Mission régionale d'autorité environnementale

**Avis sur le projet de révision allégée du Plan local d'urbanisme (PLU)
de la commune de Rocroi (08)**

n°MRAe 2021AGE24

Figure 2: extrait du dossier

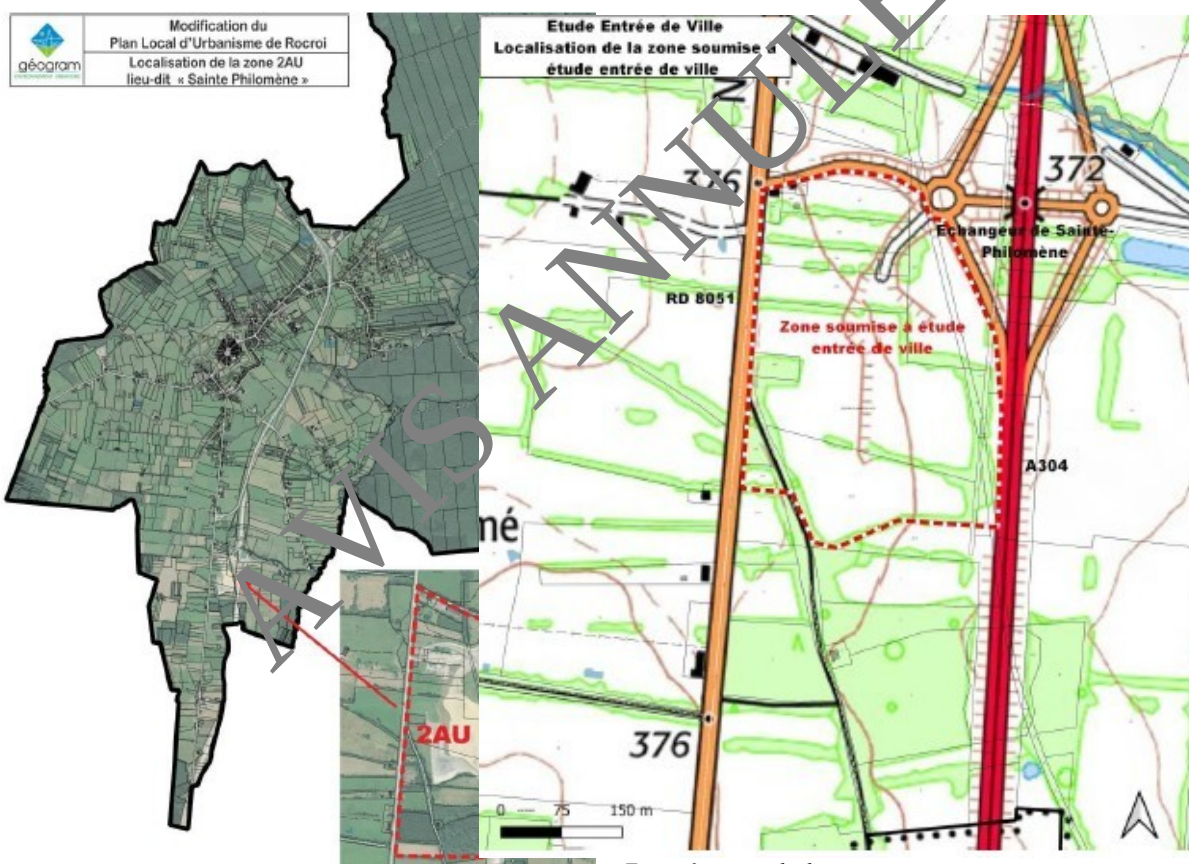
La commune souhaite déroger aux reculs générés par l'autoroute A304 et la RD8051 dans la zone à urbaniser « Sainte-Philomène » en passant à 15 mètres au lieu des 100 ou 75 m imposées par la réglementation. Cette zone, située au sud à environ 2,5 km de l'entrée de la commune de Rocroi est destinée à accueillir des activités d'hébergements hôteliers, bureaux, commerces, artisanats, entrepôts et industries.

Le dossier indique que l'A304 et la RD8051 sont des routes classées à grande circulation pour lesquelles des reculs inconstructibles de part et d'autre des voies s'appliquent. Ces reculs sont respectivement de 100 et 75 m. L'Ae rappelle que la RD8051 n'est pas classée route à grande circulation depuis son déclassement de voie nationale (ancienne N51) en départementale. Seul reste le recul lié à l'A304.

Figure 4: extrait du dossier

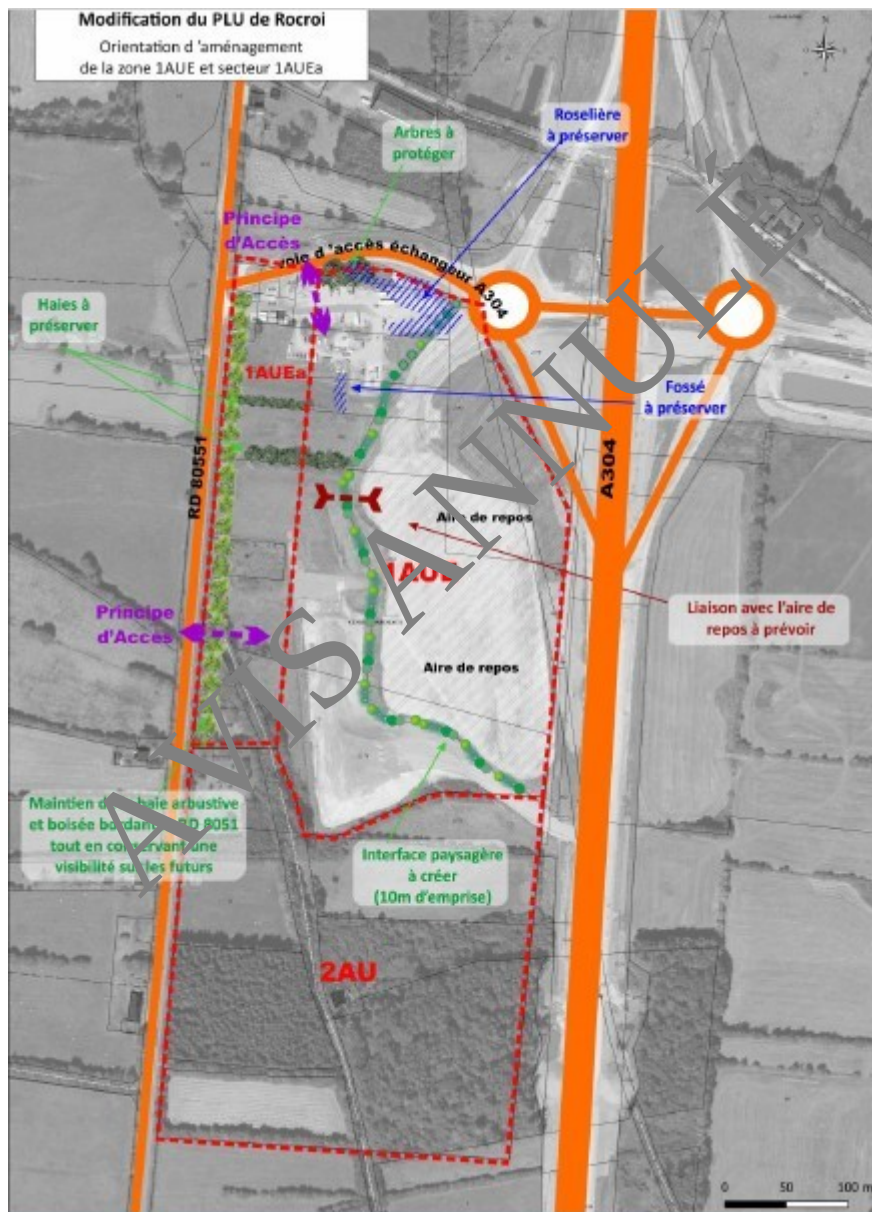
Les accès à la zone se feront par la RD8051 et la bretelle d'accès à l'échangeur de l'A304 en concertation avec les gestionnaires de voirie. Les principes d'accès prévus dans l'orientation d'aménagement et de programmation (OAP) permettent un accès à la zone d'activités. Le dossier ne précise pas en quoi ces accès assureront la sécurité des usagers de la future zone d'activités.

L'Ae recommande de justifier comment les principes d'accès prévus dans l'orientation d'aménagement et de programmation (OAP) assureront la sécurité des usagers de la future zone d'activités.
